**APPROBATION
DE LA MODIFICATION N° 7
(N° 9 POUR LA COMMUNE DE GRIGNY ET
N° 2 POUR LA COMMUNE DE GIVORS)
DU PLAN LOCAL D'URBANISME**

Annexe à la délibération
du conseil de Communauté du 10 janvier 2011

MODIFICATION N°7 APPROBATION

Point n° 65

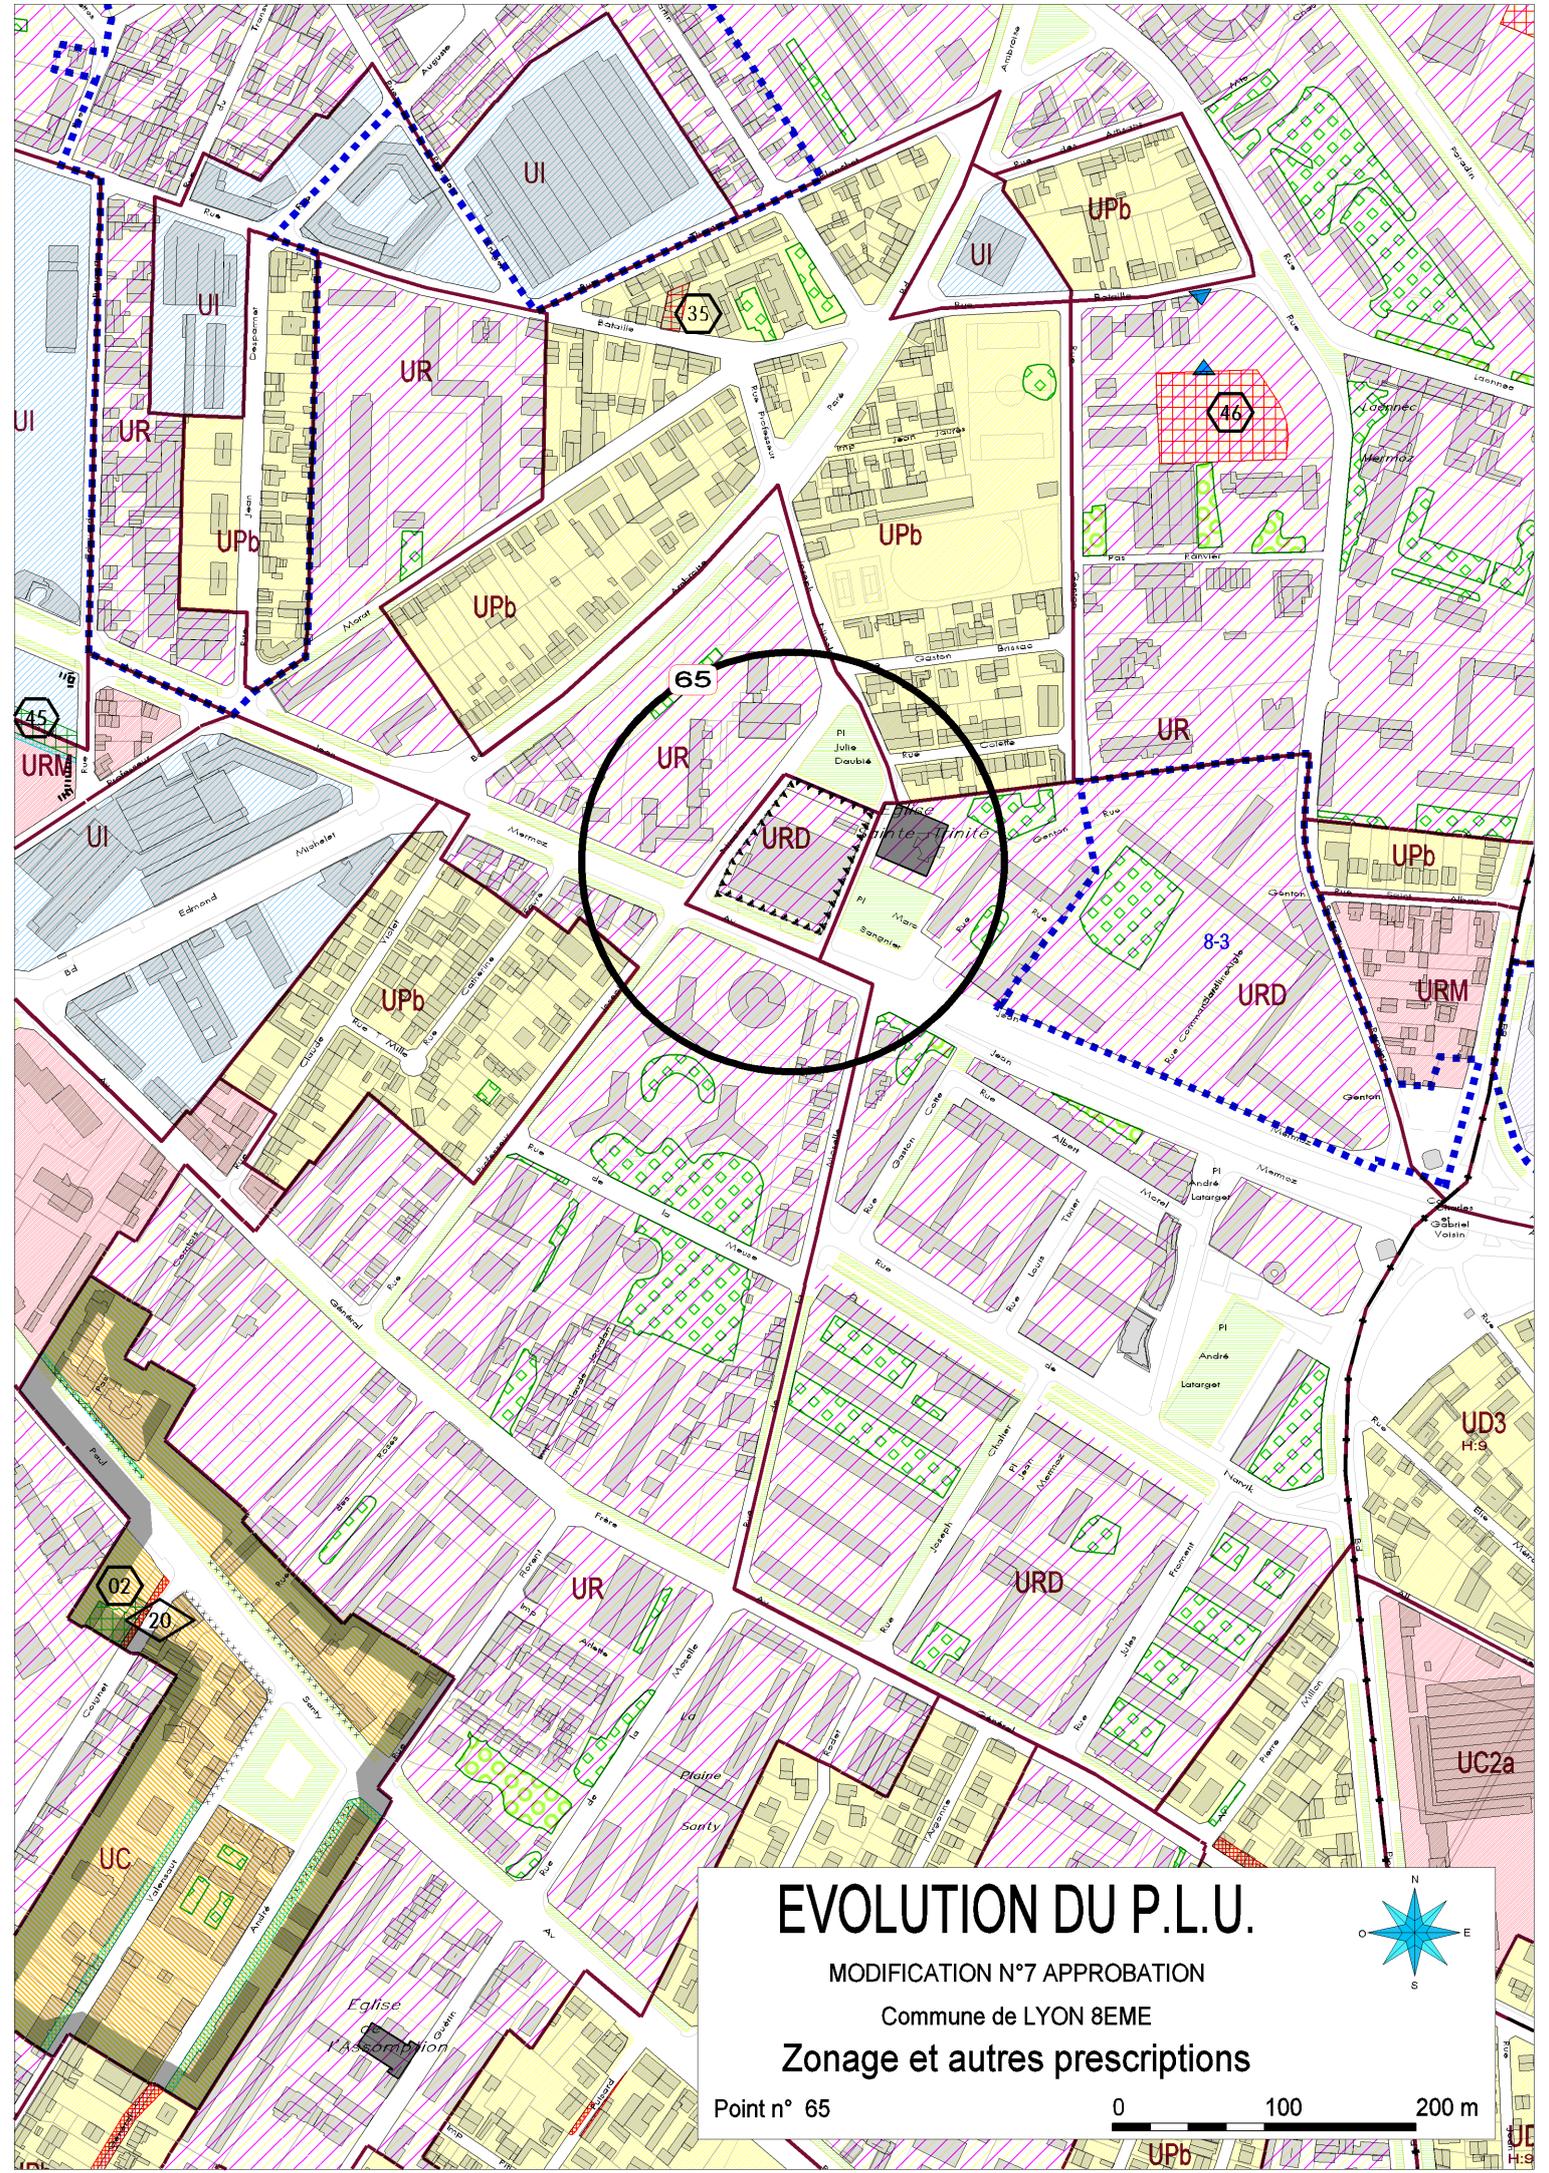
LYON 8ème	65	<p>Extension du zonage URD sur la ruelle située entre la place Julie Daubié et la parcelle AN 111, mais pas sur la place Julie Daubié maintenue en UR.</p> <p>Réinscription d'une prescription de plantation sur domaine public sur l'ensemble de la place Julie Daubié.</p> <p>Adaptation de la hauteur maximale autorisée sur voie à 19 mètres sur les côtés nord et "est" de l'îlot ainsi formé avec la parcelle AN 111 et la ruelle (jusque dans le prolongement de la façade sud de l'église Sainte Trinité), et à 25 mètres sur le côté ouest de l'îlot sur la rue professeur Joseph Nicolas.</p> <p>Limitation de la hauteur d'îlot maximale autorisée à 19 mètres sur l'ensemble dudit îlot ainsi réduit.</p> <p>Inscription d'un polygone d'implantation sur la parcelle AN 111 et la ruelle bordant la parcelle au nord, suivant le contour de l'îlot ainsi réduit, et d'un secteur de zone URD autour englobant la parcelle AN 111 et la ruelle.</p> <p>(voir plans joints)</p>

Point n° 75

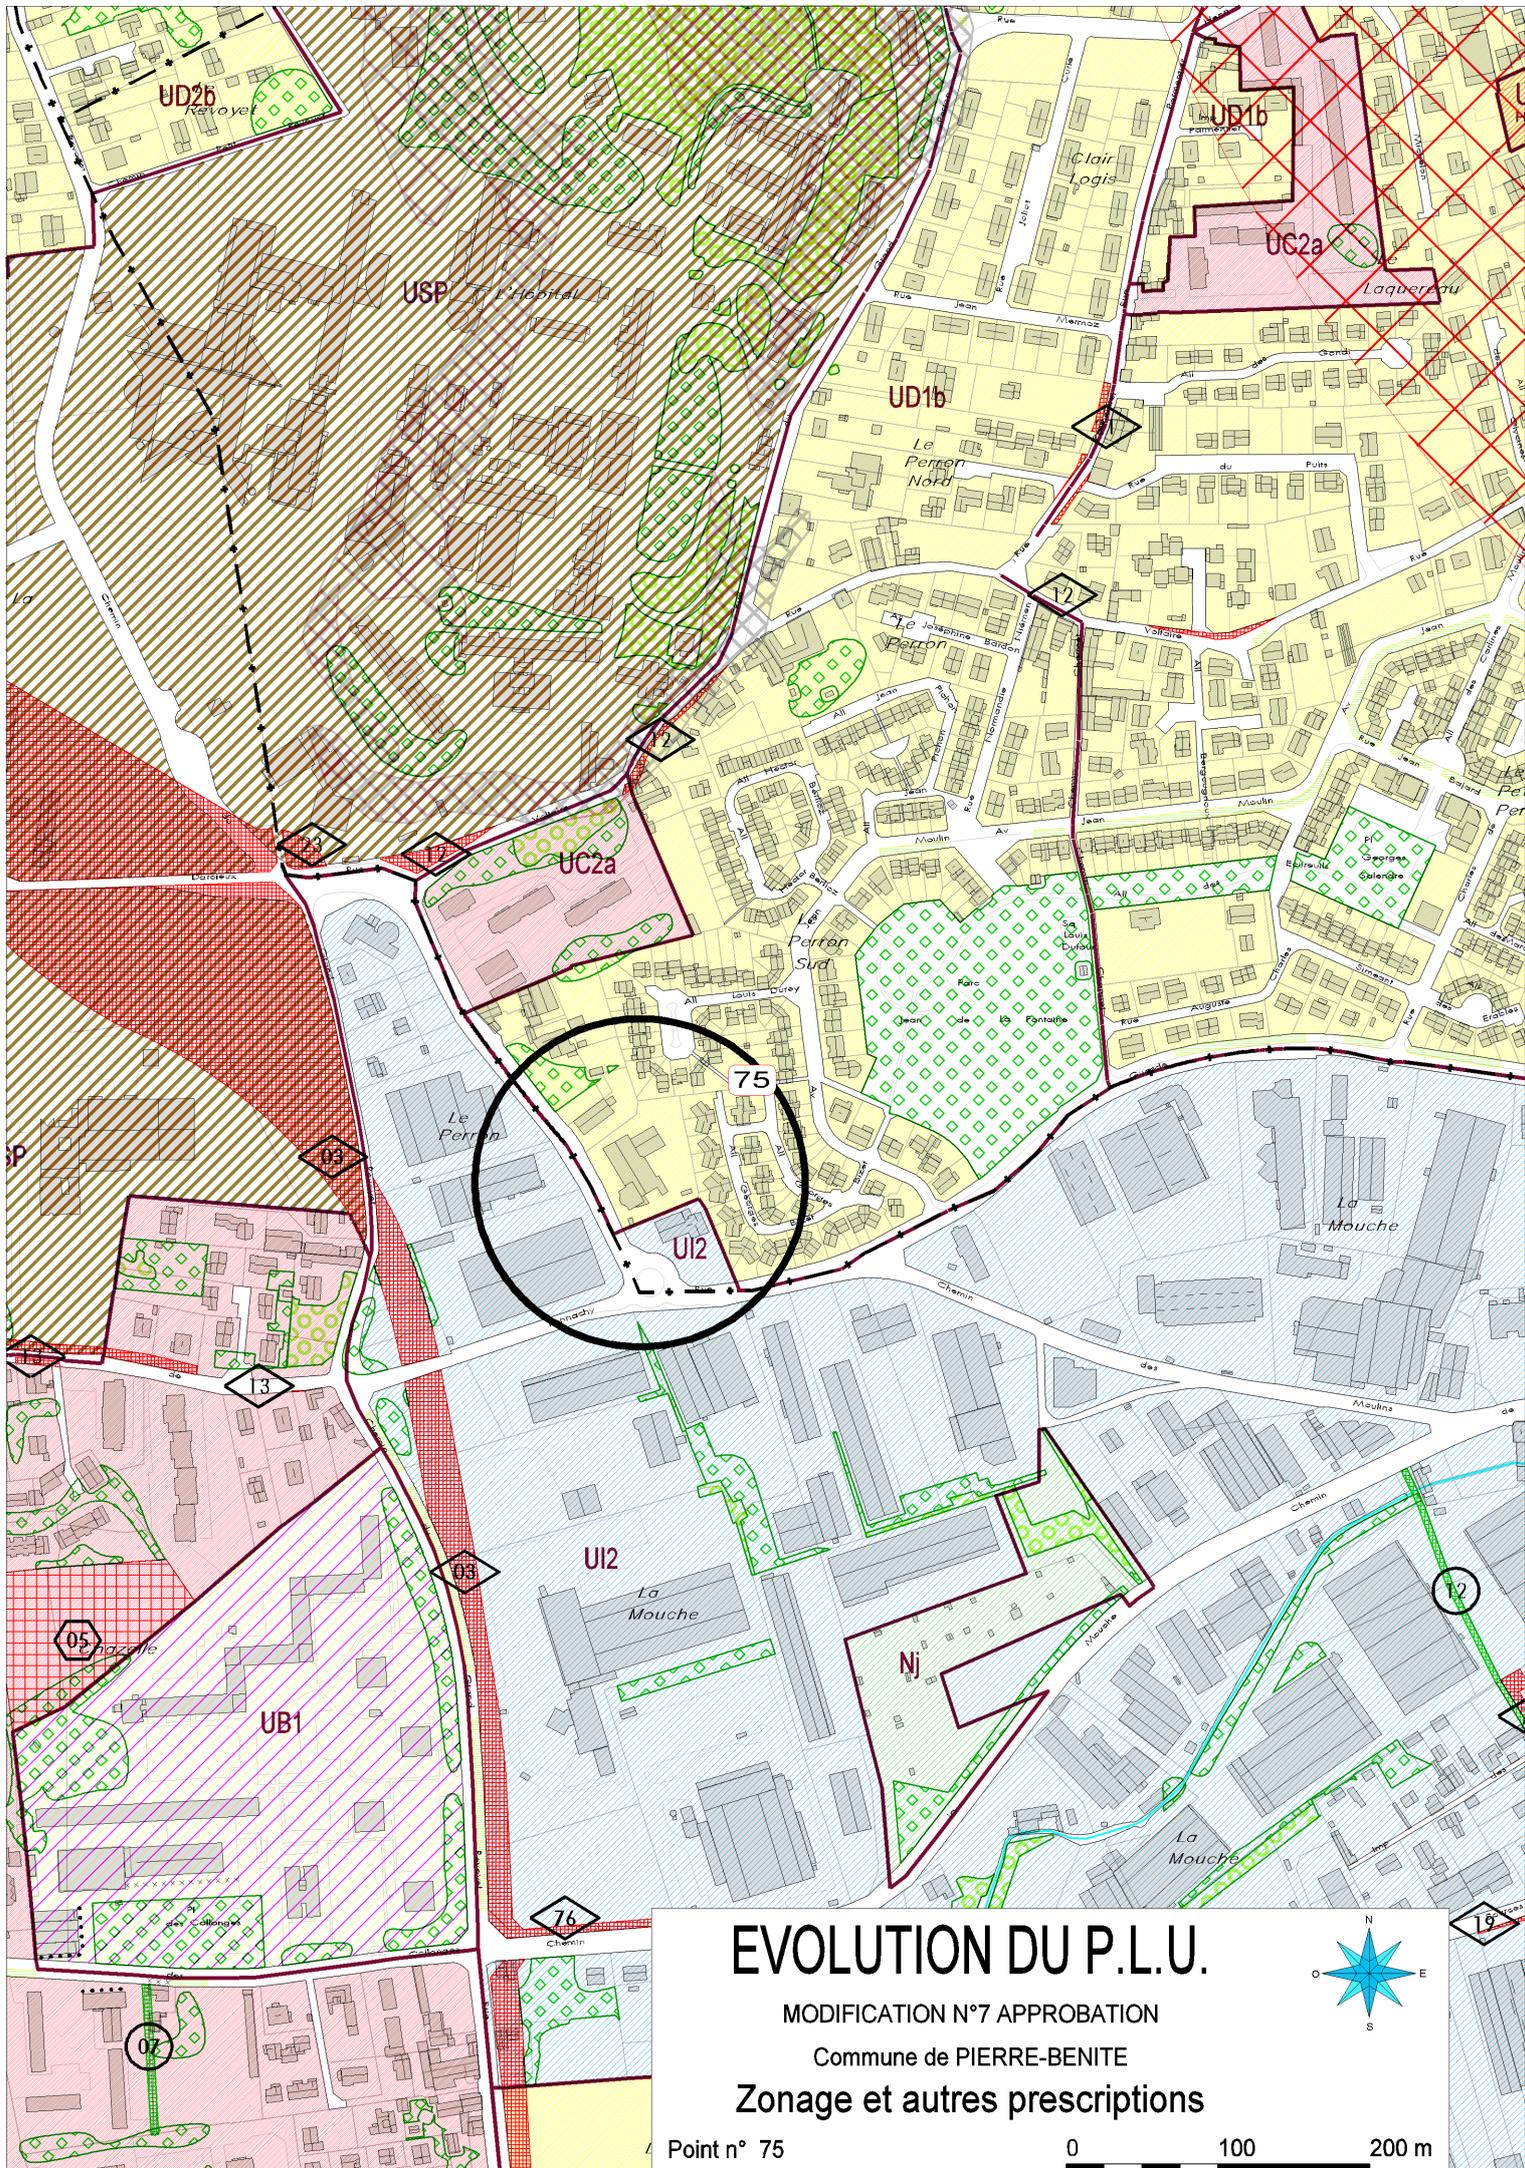
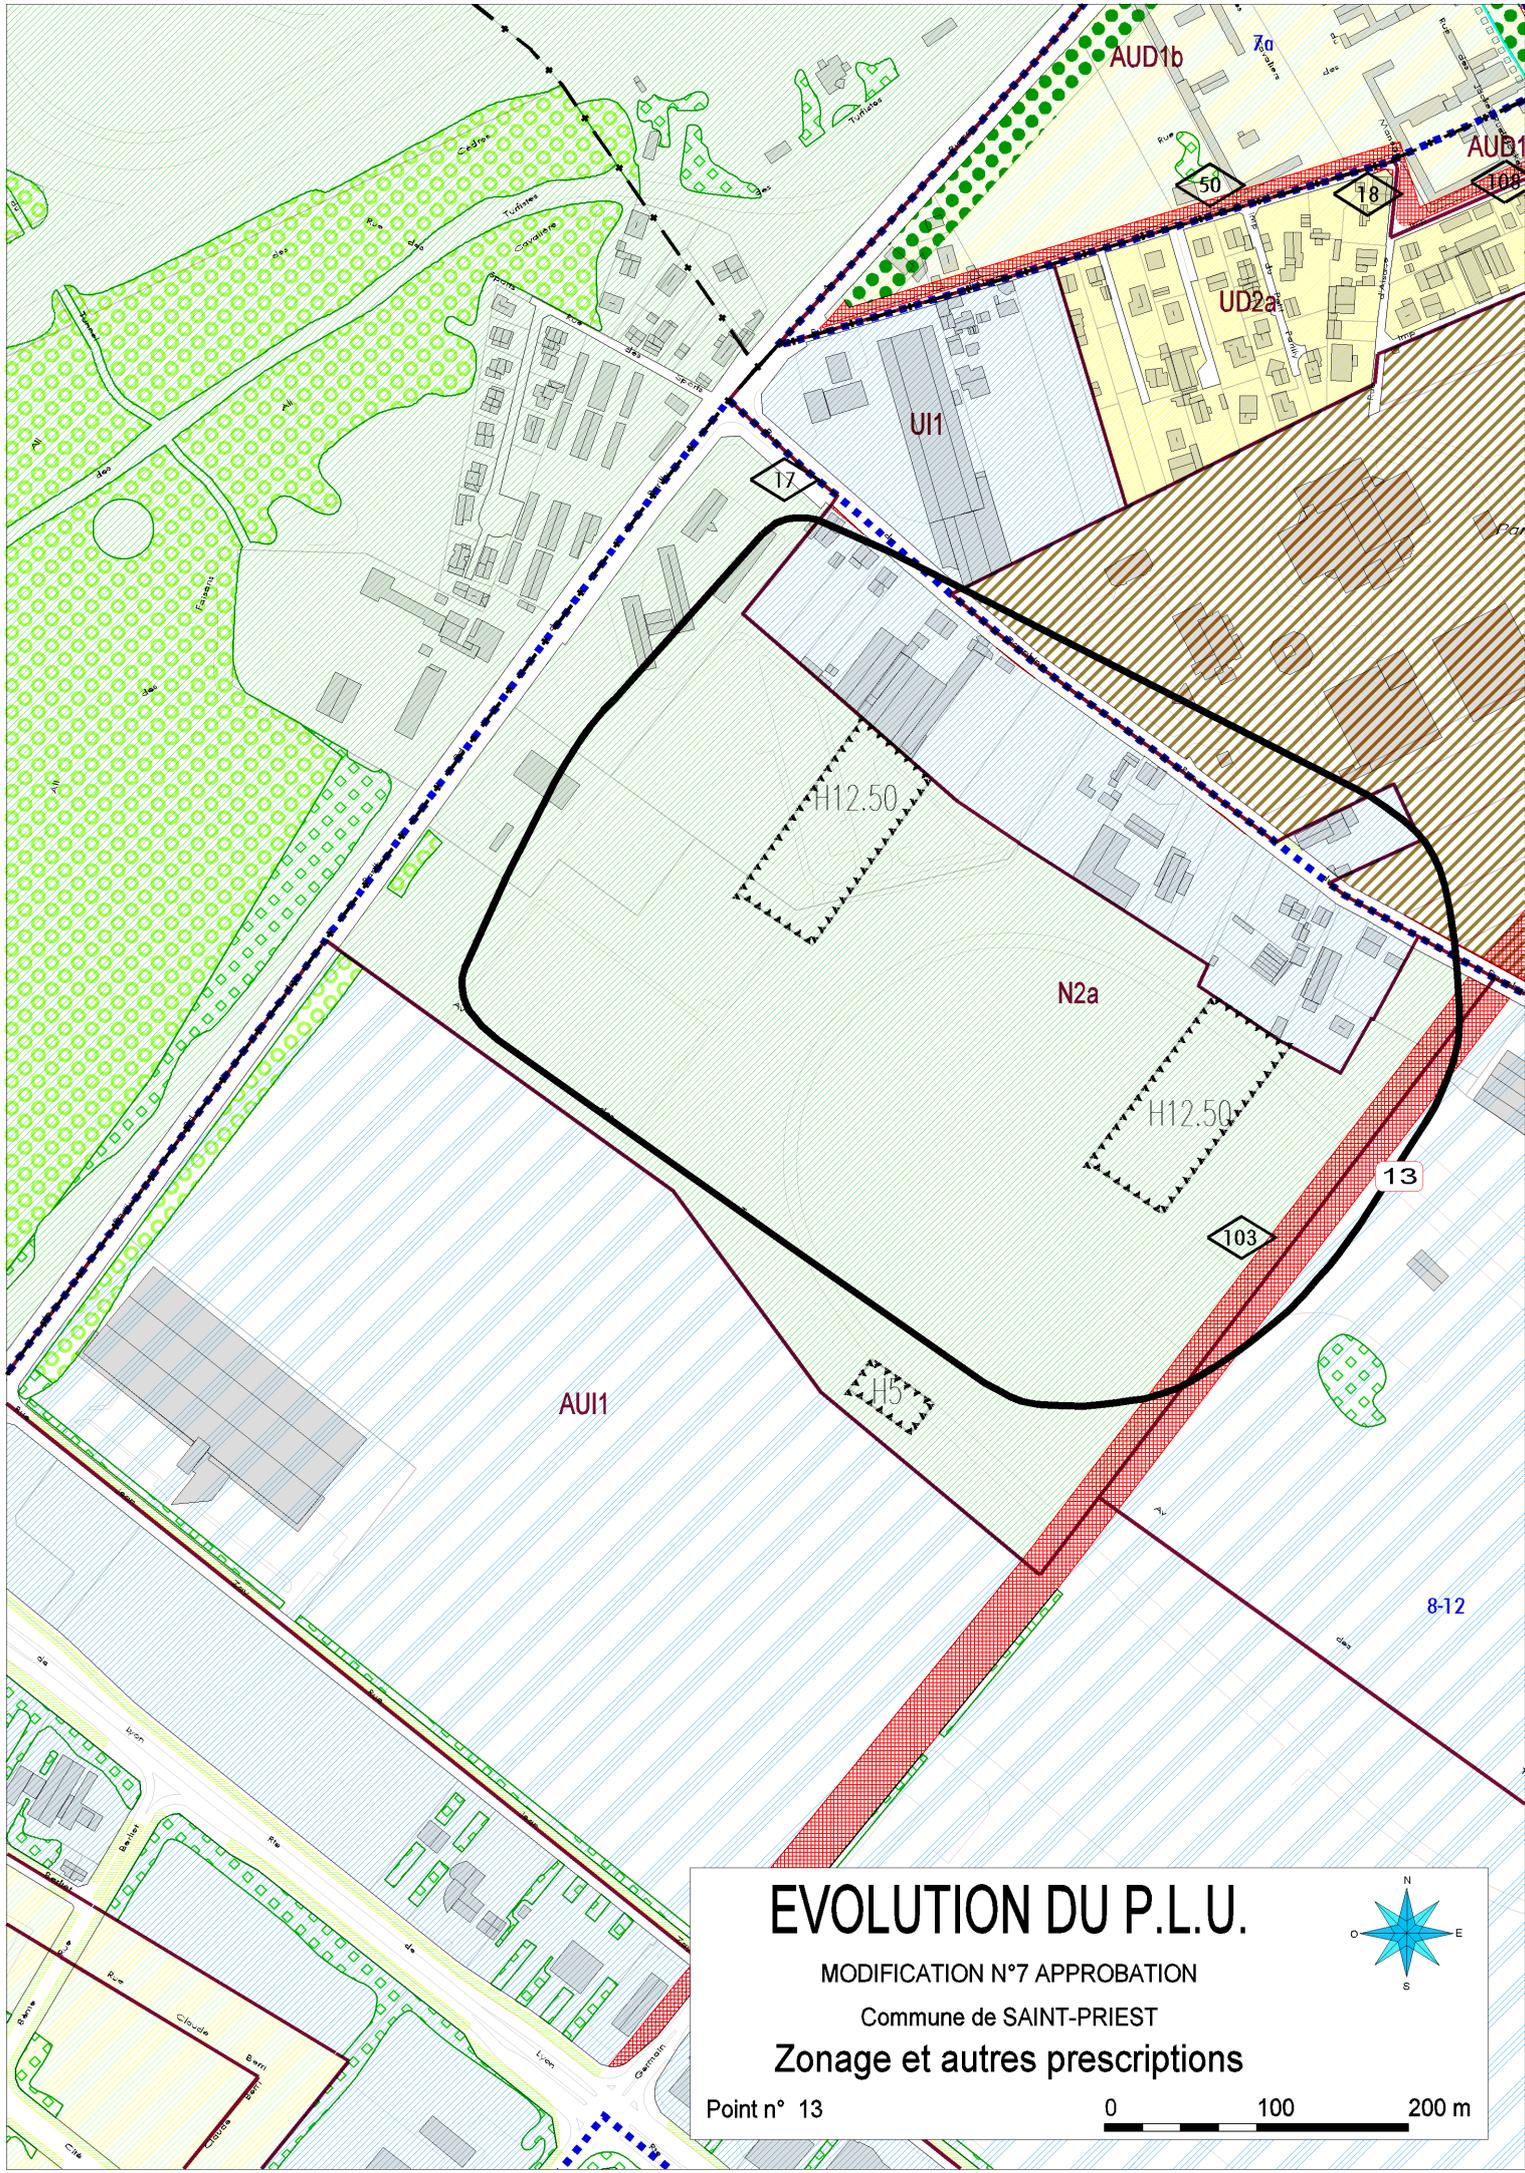
PIERRE BENITE	75	<p>Application du zonage UI2 sur la parcelle AE 541, située au n° 130 de la rue Jules Guesde (voir plan joint)</p>
